Kundendienst- Schnellbrief

München, 10. September 1957

Nr. 5/N

I n h a l t

Schaltbild für B-Typen

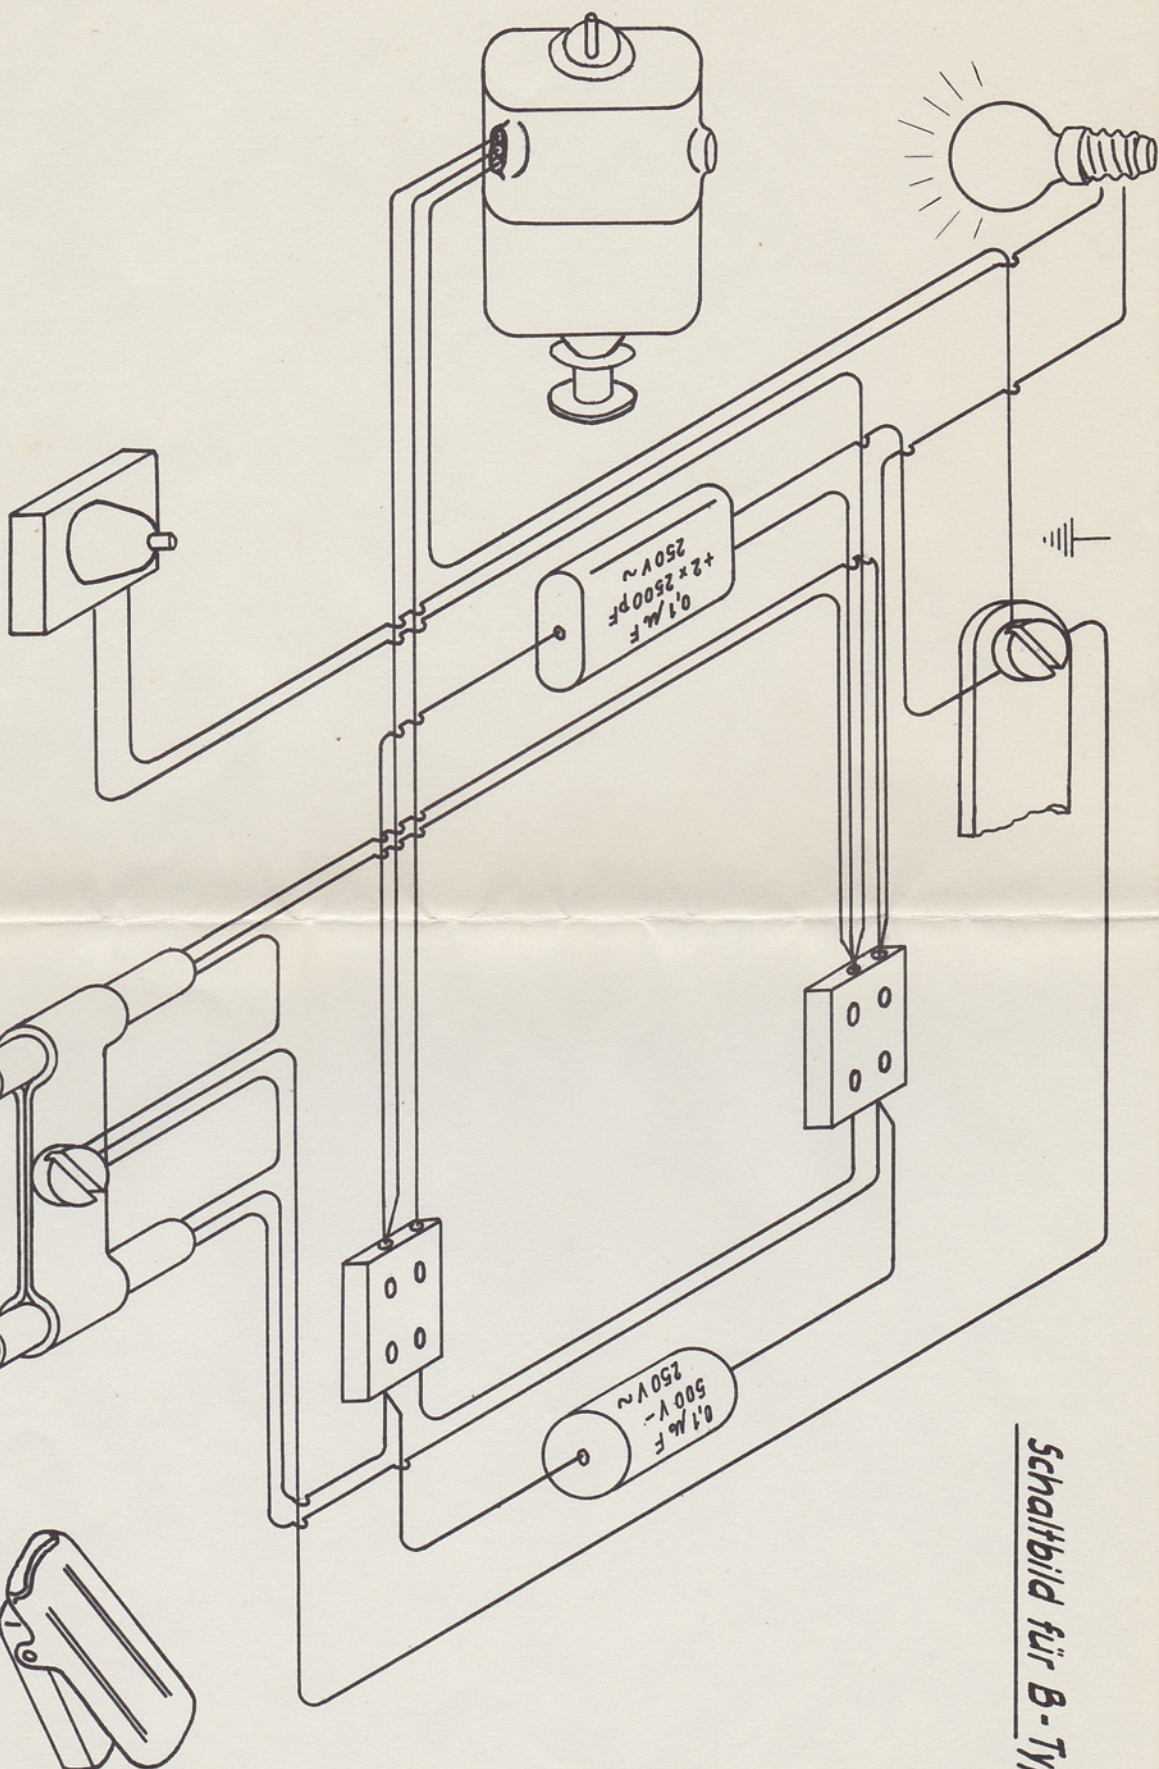
3.) Schaltplan für Anbau-Motoren

Für die nachträgliche Montage von Anbau-Motoren bei unseren Möbel-Maschinen überlassen wir Ihnen als Anlage je einen Schaltplan für die "a"- und "B"-Typen zur gefälligen Verwendung.
